MINISTARSTVO GOSPODARSTVA I  
ODRŽIVOG RAZVOJA

KLASA: UP/I-352-03/22-06/45

### RJEŠENJE

- I. Namjeravani zahvat „Sunčana elektrana Poličnik“ na području Općine Poličnik u Zadarskoj županiji, nositelja zahvata Neoen Renewables Croatia d.o.o., Ilica 1, Zagreb, temeljem studije glavne ocjene prihvatljivosti zahvata za ekološku mrežu koju je izradio u srpnju i dopunio u studenom 2022. godine, ovlaštenik Ires ekologija d.o.o. iz Zagreba, prihvatljiv je za ekološku mrežu, uz primjenu ovim Rješenjem propisanih mjera ublažavanja negativnih utjecaja na ciljeve očuvanja i cjelovitost područja ekološke mreže (A.) te programa praćenja i izvješćivanja o stanju ciljeva očuvanja i cjelovitosti područja ekološke mreže (B.).

Slika 1. Površine na području zahvata koje je potrebno izuzeti iz područja izgradnje planiranog zahvata (Slika je preuzeta iz Mišljenja Zavoda za zaštitu okoliša i prirode KLASA: 352-03/22-02/785, URBROJ: 517-12-2-3-2-22-3 od 8. studenog 2022.).

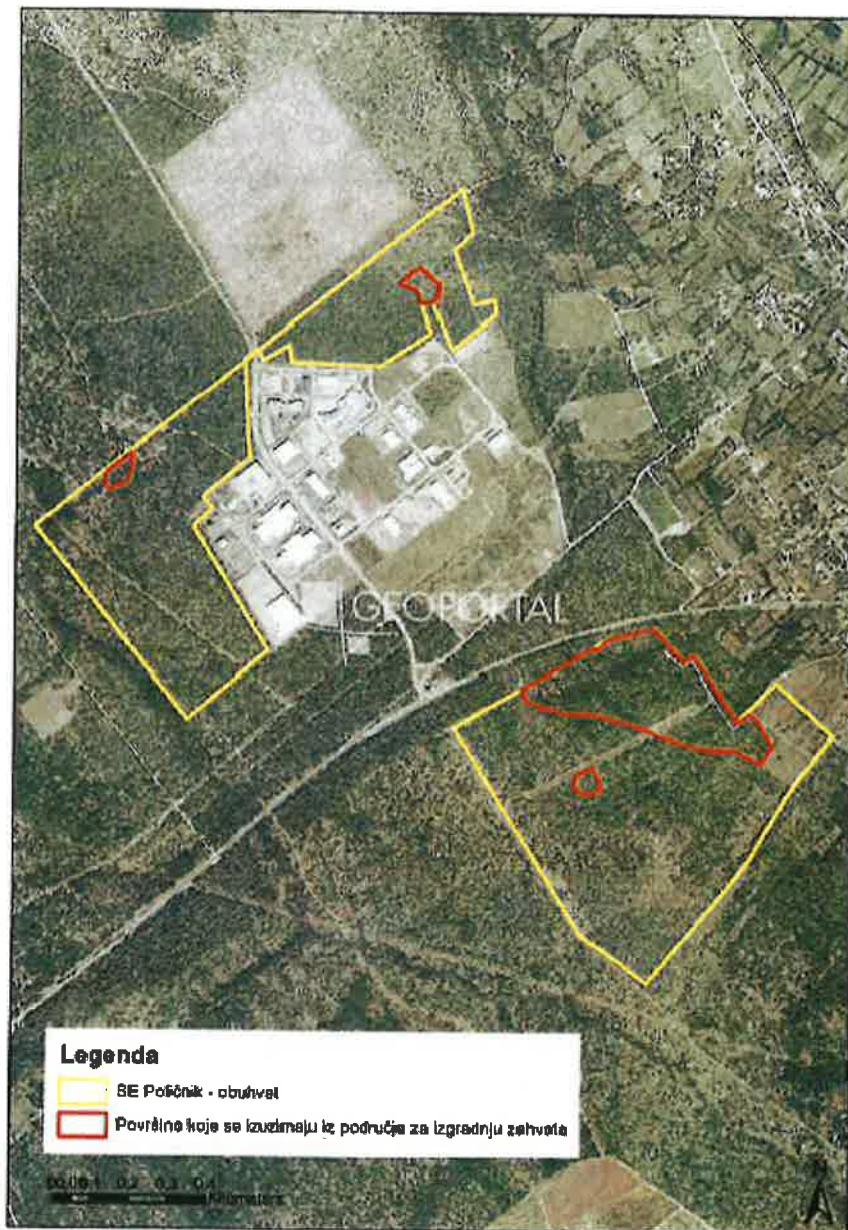
5. Od postavljanja fotonaponskih modula i intervencija u stanište izuzeti nekoliko površina pod garigom i hrastovom šumom radi utvrđenih teritorija i gnijezđenja vrste leganj (*Caprimus europaeus*) te zbog vrsta kojima navedena staništa predstavljaju pogodna staništa. Pozicije površina koje je potrebno izuzeti prikazane su kao poligoni u prilogu Slika 1.
